3.1 開削調査および事前調査

□事前調査結果と開削調査の比較 西垂水舞子海岸 防波護岸2(東)

【対象施設】

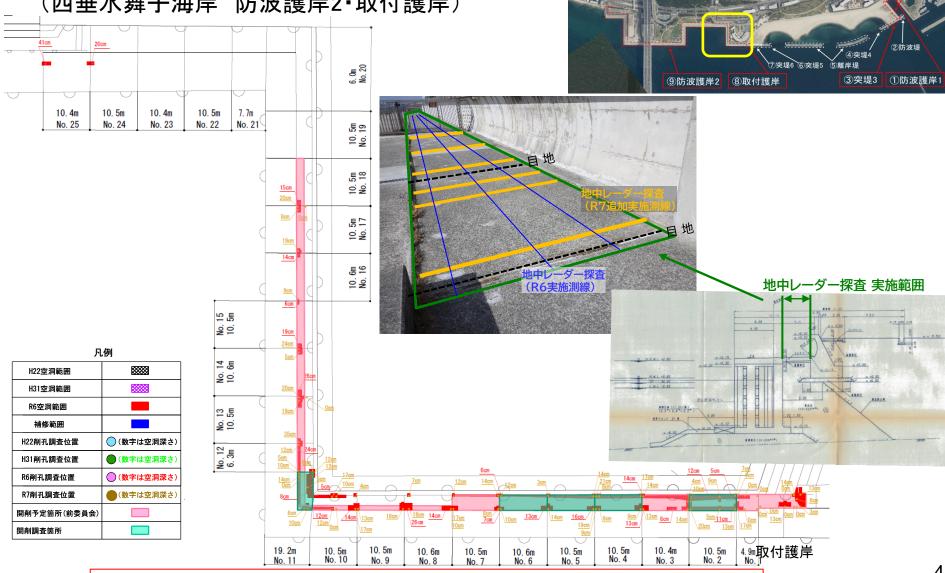
- ●以下に示す第1回委員会での意見をふまえ、追加で開削調査を予定 【第1回委員会の委員意見】
 - ✓地中レーダー探査結果について、どの程度の精度が期待できるのか把握した方が良い
 - ✓過年度に補修している箇所で空洞が発生している理由を確認した方が良い(大蔵海岸)

● 事前調査(空洞調査(地中レーダー探査 + 削孔調査)) 開削調査予定箇所において、事前に空洞調査を詳細に実施し、開削調査結果と比較を行う。 特に地中レーダー探査が空洞の発生箇所を見逃していないことを確認する。

西垂水舞子海岸防波護岸2(東)

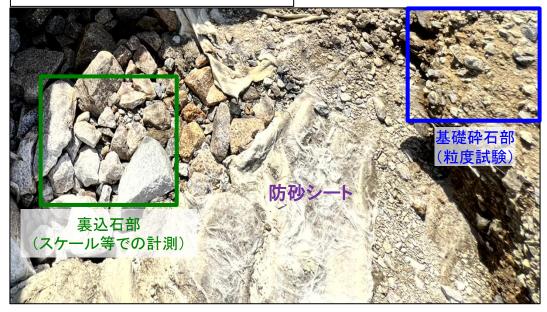
- ✓波返工の前面に連続的に空洞がみられる。波返工基礎捨石部の空隙に砂が入った可能性がある。開削調査時に詳細を確認できないか。
- ✓現状の裏込石の粒径分布を把握するための粒径加積曲線データがあればよい。

土砂の粒度分布について調査実施(10月27日以降予定)

裏込石については、スケール等で大きさを計測

粒径試験の予定位置 10cm 波返工基礎捨石部の上部付近ケーソン側の裏込石 5cm 13cm 20cm
